**ARPAT - Area Vasta Sud – Dipartimento di Grosseto**

**OGGETTO:** Art. 19 D. Lgs. 152/2006, art. 48 della L.R. 10/2010. Verifica di assoggettabilità per il progetto di *“Riassetto idraulico della zona del Guinzone con riescavo del Canale principale n.5 – Comune di Orbetello”*. Trasmissione contributo istruttorio

**Proponente:** Settore Genio Civile Toscana Sud

Fig.1 – estratto di tavola PGO\_01 - planimetria della cantierizzazione

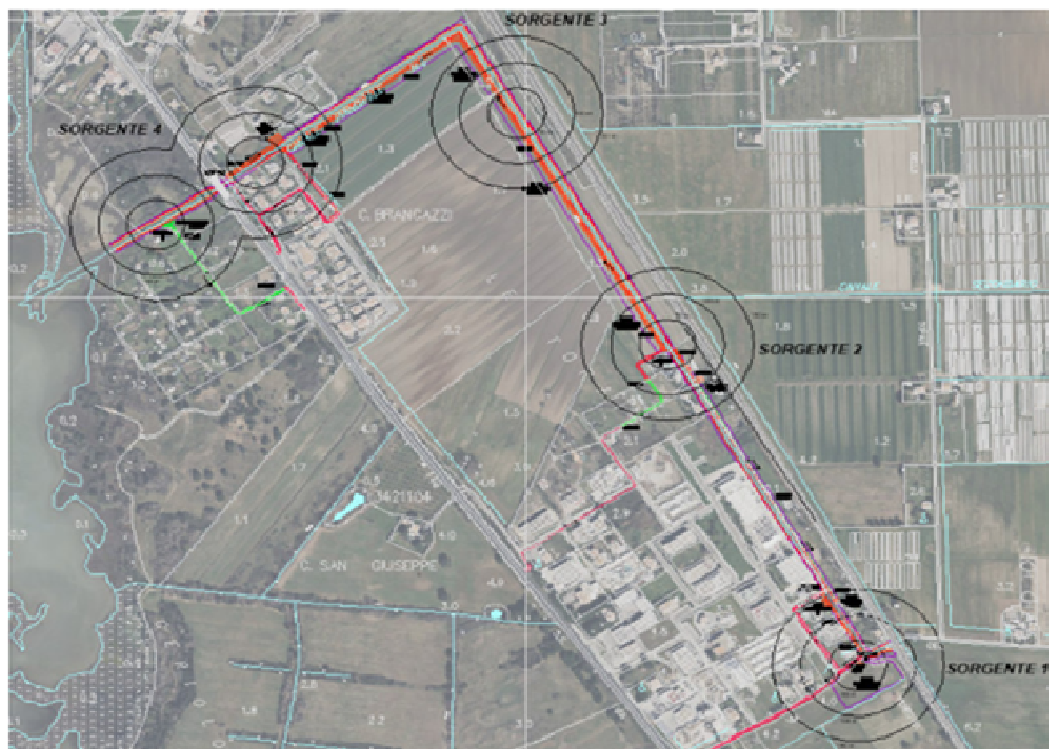
Per gli algoritmi utilizzati e per i fattori emissivi desunti dalle Linee Guida utilizzate, non si evidenziano particolari criticità, tuttavia, si può osservare che il Proponente si è limitato a verificare la compatibilità del solo rateo emissivo dovuto al risollevarimento delle polveri relativo al transito degli automezzi nella viabilità di cantiere, senza sommare, a tale rateo, i contributi derivanti dalle altre lavorazioni (scotico, sbancamento, carico scarico; etc..) che possono avvenire anche nello stesso tempo (vedi combinazione di lavoro n.1- scotico/scavo e movimentazione materiali - pag. 63 dello Studio Preliminare Ambientale). Ciò nonostante, non risulta che vi sia compatibilità in merito alle emissioni di polveri, con la presenza di recettori posti ad una distanza dai cantieri <100 m.

Pertanto, rispetto alla fig.1 sopra riportata è possibile sintetizzare:

- per la sorgente n. 1 (campo base stoccaggio terreni n.1 - sono stati individuati n. 5 recettori posti a distanze < 100 m per i quali, la produzione di polveri derivante dalla sola attività di transito dei

mezzi nella viabilità non asfaltata di cantiere, non risulta compatibile con la presenza dei 5 recettori citati;

- per la sorgente n.2 è stato individuato n.1 recettore per il quale la produzione di polveri non è compatibile;
- per la sorgente n.3 non sono stati individuati recettori che subiscano impatti rilevanti;
- per la sorgente n.4 sono stati individuati n.10 recettori posti a distanze < 100 m per i quali la produzione di polveri non è compatibile.

Tenendo conto delle osservazioni sopra riportate, che tuttavia non inficiano del tutto le valutazioni effettuate dal Proponente, considerando anche che le mitigazioni proposte non risultano esaustive e che spesso, per approfondimenti, viene rimandato alle fasi esecutive e di cantiere, si concorda con il che per i recettori posti a distanza inferiore a 100 m dalle aree di cantiere, le lavorazioni in progetto possano determinare impatti significativi, e che risulta pertanto corretto un approfondimento predisponendo una valutazione modellistica con dati sito specifici della diffusione di polveri.

Figura 19 – Individuazione sulla planimetria generale dei tre ricettori individuati

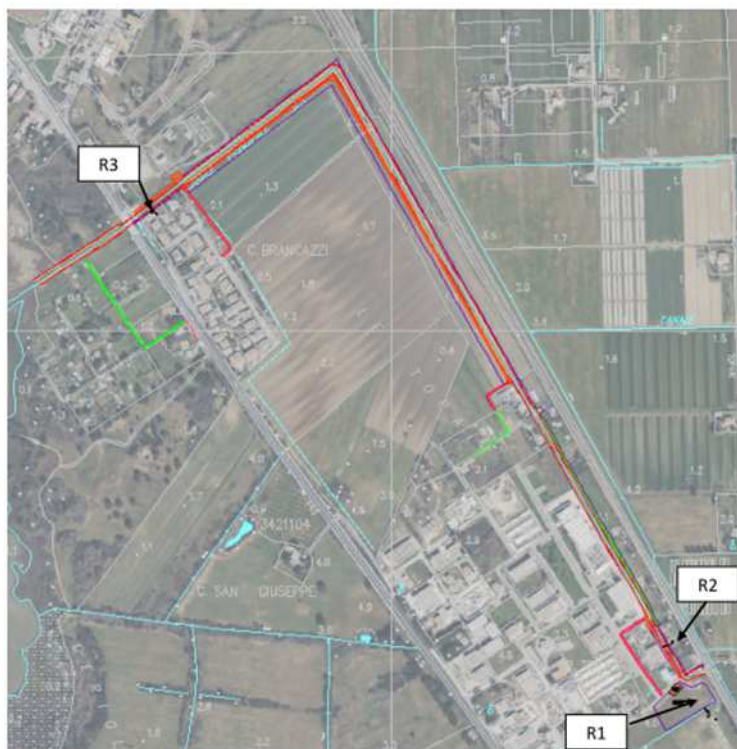
Il progetto risulta descritto in maniera qualitativa e, per quanto attiene all'impatto acustico durante la fase di cantiere, non è stata presentata una valutazione previsionale di impatto acustico, redatta a firma di tecnico competente in acustica ambientale (TCAA).

Prima dell'inizio dei lavori, quindi, dovrà essere redatta, conformemente alla DGRT n. 857/2013 – Definizione dei criteri per la redazione della documentazione di impatto acustico e della relazione previsionale di clima acustico ai sensi dell'art. 12, comma 2 e 3 della LR n. 89/98, una valutazione previsionale di impatto acustico, a firma di TCAA.

Nello specifico dovranno essere descritte dal punto di vista acustico le varie fasi di lavoro con i relativi macchinari e il potenziale impatto, anche in relazione al contesto di esecuzione dei lavori; dovranno essere identificati i recettori impattati dalle varie lavorazioni e valutata l'esposizione in termini di livelli sonori attesi. Tale documentazione dovrà, inoltre, fornire informazioni in merito al livello di rumore residuo misurato presso i recettori, all'incertezza dei modelli previsionali/software di simulazione, alla contemporaneità delle varie fasi di lavoro, nonché al contributo del traffico indotto dal cantiere.

Pertanto, considerata l'estensione dell'area di cantiere (si veda a tale proposito la tavola riportante la planimetria della cantierizzazione) e la presenza di numerosi edifici residenziali nell'area di interesse, in particolare nel tratto in prossimità dell'attraversamento della SS 1 Aurelia, tenuto conto della durata del cantiere stesso (546 giorni), si ritiene necessario che, prima dell'inizio dei lavori, alla luce di quanto espresso nel paragrafo delle Osservazioni, venga redatta, conformemente alla DGRT n. 857/2013, una valutazione previsionale di impatto acustico, a firma di TCAA per la determinazione dei livelli sonori attesi presso tutti i recettori potenzialmente impattati.

In base all'entità e alla durata degli eventuali superamenti previsti dei limiti di cui al DPCM 14/11/1997, dovrà essere valutata la possibilità di introdurre interventi di mitigazione acustica (ad esempio barriere mobili), con indicazione delle caratteristiche tecniche e geometriche, verifica dell'efficacia e schematizzazione in planimetria di scala adeguata.

Qualora, a valle di tali misure mitigative, persistessero dei superamenti dei limiti normativi, dovrà essere richiesta l'autorizzazione in deroga ai limiti acustici al Comune di pertinenza, con necessità di acquisizione del parere ASL, per deroga non semplificata, come previsto dal DPGRT n. 2/R del 08/01/2014 e smi.
